710 - INSP
 ISO/IEC 17020
 Origineel verslag

Verslagnummer:
 33/25082025/50517/57063/1

Inspectie adres: Beukenlaan 56 - Nacht, 9320
 Aalst (België)
 Type: Verkoop [Afd 8.4.2]

Elektrisch bord

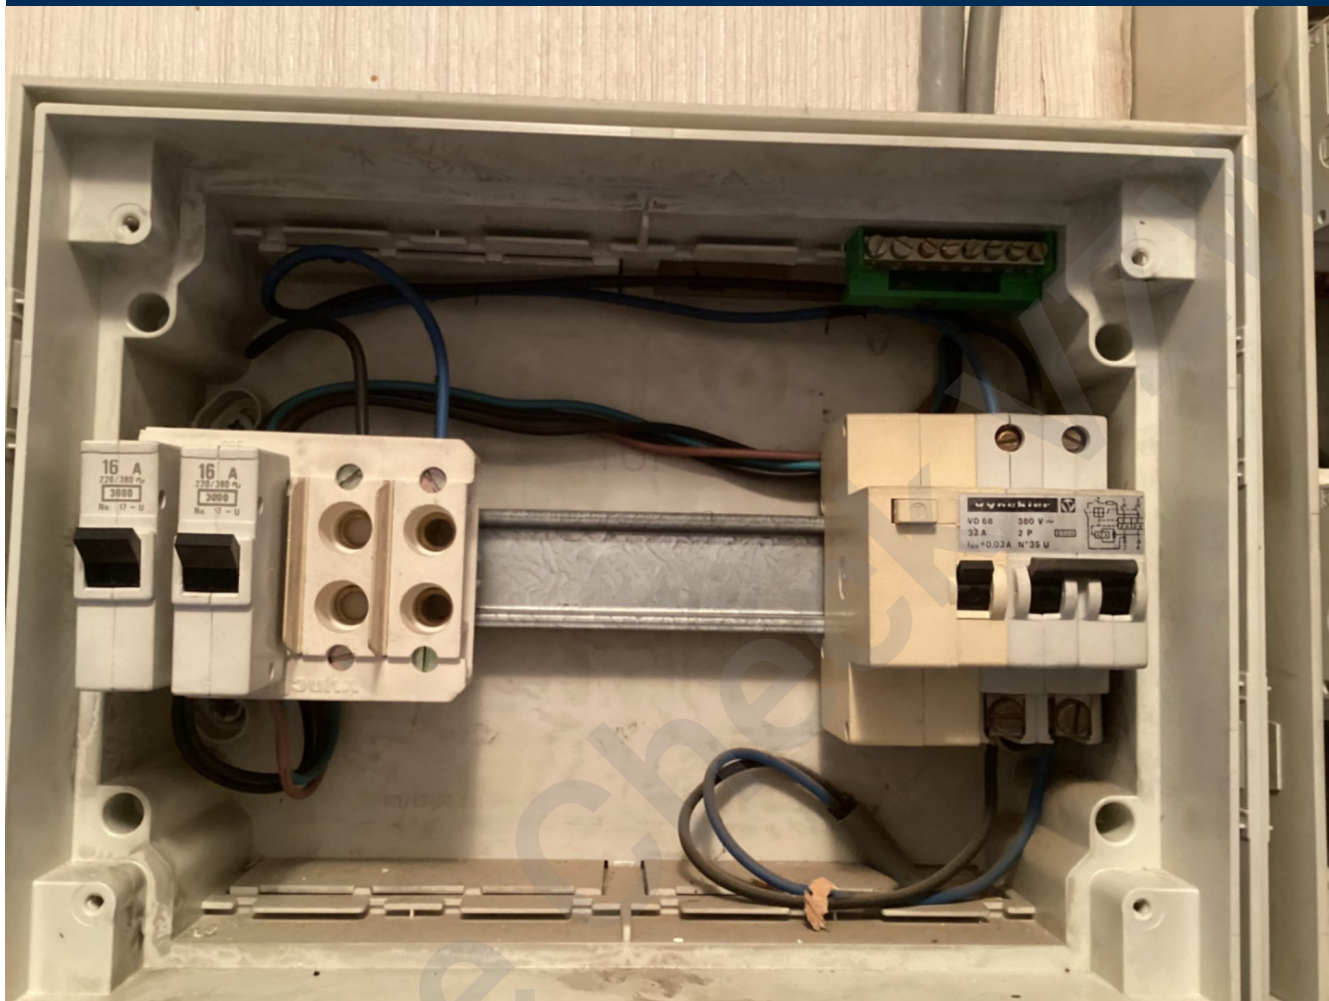
- Het verdeelbord is onvoldoende gemarkeerd. Individuele markering, voedingsspanning en/of gevarendriehoek ontbreken. - oAfd 3.1.3.3; Afd 9.4.1
- Het eendraadsschema en situatieplan zijn niet aanwezig. - oAfd 3.1.2.1

- De beschermingsgraad van de ruimte moet ten minste IPXX-D zijn voor ruimtes publiek toegankelijk en IPXX-B voor gewone ruimtes. - oAfd 4.2.2.3
- Er ontbreken afdekplaatjes in het elektrisch bord. - Afd 5.2.6; oAfd 4.2.2.3

- Een of meerdere differentieelstroombeschermingsinrichtingen zijn niet conform. - oAfd 4.2.4.3; oAfd 5.3.5.5; oAfd 7.1.4.1; Afd 8.2.1; Afd 8.2.2
- De differentieelstroombeschermingsinrichtingen werkt niet na het indrukken van de testknop en/of de testknop is niet gemakkelijk bereikbaar. - oAfd 5.3.5.3.b; oAfd 5.3.5.3; oAfd 6.5.7.2.b.4.d; oAfd 6.4.6.4.b.4

- Er bevinden zich differentieelstroombeschermingsinrichtingen van het type AC in de installatie, welke niet meer toegelaten zijn. - oAfd 5.3.5.3.a
- De houders van de penautomaten zijn niet uitgerust met een kaliberstuk. - oAfd 5.3.5.5.a
